見解書に対する環境の保全の見地からの意見（市民等の意見）の概要、事業者の見解及び補足意見（名古屋市南陽工場設備更新事業）

〔名称〕 名古屋市南陽工場設備更新事業
〔種類〕 廃棄物処理施設の建設
（「廃棄物処理法」第8条第1項に規定するごみ処理施設の設置）

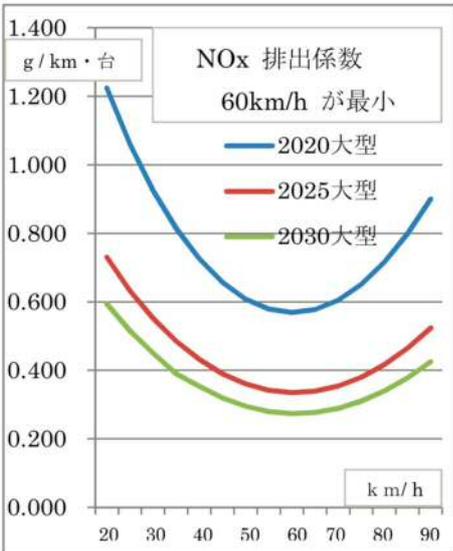
<p>[環境保全措置について]</p> <p>(5) 環境保全措置を予測の前提措置と予測評価の結果で分類した</p> <p>環境保全措置を、(1)予測の前提とした措置、(2)その他の措置（予測評価の結果、追加する措置）と分類する。このことで、予測の前提として措置は予測条件に組み込む必要が出てくる。</p> <p>大気汚染、悪臭、騒音、振動、低周波音、土壌、廃棄物、景観</p>
大気質	<p>[地上気象調査結果（風配図）について]</p> <p>(8) その他の問題</p> <ul style="list-style-type: none"> ・ 「周辺の建物の立地状況等が異なるため、風配図の傾向に差が生まれたと考えられます」というなら、その個別原因を検討して、大気予測をブルーム式・パフ式で行う前提の、周囲が平坦な土地という条件が異なるのかもしれない。 p9

事業者の見解	補足意見
<p>○ご意見を踏まえ、見解書に示すとおり、評価書においてわかりやすく記載します。</p>	<p>見解書では、具体的に評価書に記載する内容が記載してあるものもあるが、（排ガス濃度に基準値を併記。騒音予測の建設機械出力。運行管理により工事関係車両の集中化を避ける・運転手への指導を徹底。要請限度の用語解説修正）、全てが見解書に記載してあるわけではない（建設機械の稼働による予測時期の月別排出量、稼働台数は、工事平準化の可能性を探るために必要。排出ガス諸元値の注釈修正。施設稼働廃棄物の推計根拠）。評価書で突然これらが示されても、アセス上もう意見をいう機会はないので、準備書の段階で明らかにすべきである。</p> <p>なお、騒音予測の仮囲いの位置関係（予測高さが地上1.2mだけで十分なのかを検討すべき）については、予測高さが1.2mだけと判明したがそれで十分なのか記載されていない。</p>
<p>○ご意見を踏まえ、評価書においては環境保全措置を「(1) 予測の前提とした措置」と「(2) その他の措置」に区分して記載します。</p>	<p>—</p>
<p>○異なる観測地点の風配図に差が生まれた原因を特定することは困難ですが、周辺の建物の立地状況の違いが原因の1つと考えられます。</p> <p>○事業予定地周辺は、谷地形等にあらず、ほぼ平坦な地形であると考えています。</p>	<p>—</p>
